Hå kommune – gnr. 51 bnr. 41 - detaljregulering - plan 202507 - Steinsvatnet - Buevegen 781 - uttalelse

Svar på høring – Detaljregulering for deler av gnr. 51 bnr. 41 – Hå kommune

NVEs generelle tilbakemelding - Høring - Detaljreguleringsplan for deler av gnr. 51 bnr. 41 - Hå kommune

Uttalelse - reguleringsplan - Hå 51/41 - detaljregulering område ved Steinsvatnet - Buevegen 781 - planID 202507

Utsnitt fra flyfoto med gjeldende plan:

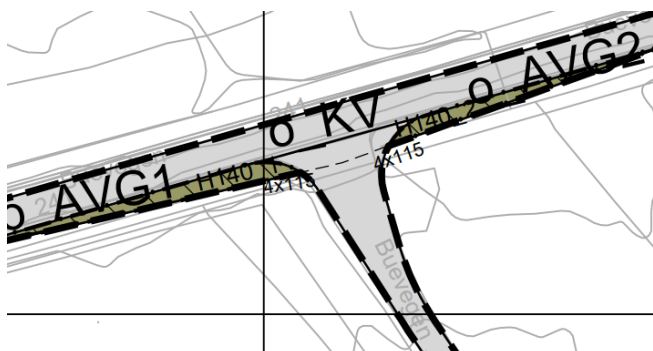
I forslaget til ny reguleringsplan synes det som om det er dagens avkjørselsforhold som er regulert inn. Radier er ikke oppgitt, og synes å være sammensatt av flere forskjellige. Fylkesdirektøren klarer ikke å vurdere hvorvidt kravene i håndbok N100 er ivaretatt.

- Radier i avkjørsel må målsettes
- Avkjørselen må reguleres i tråd med krav i N100
- Ved oppstart ga fylkesdirektøren råd om å sette plangrensen i vegkant fv. 504. Dette er ikke ivaretatt. Det betyr at den del av fylkesveien som inngår i planområdet, må reguleres i tråd med krav i N100 og vedtatt reguleringsplan for fv. 504.
- Dersom kravene i N100 ikke er ivaretatt, vil ikke tekniske planer kunne godkjennes.
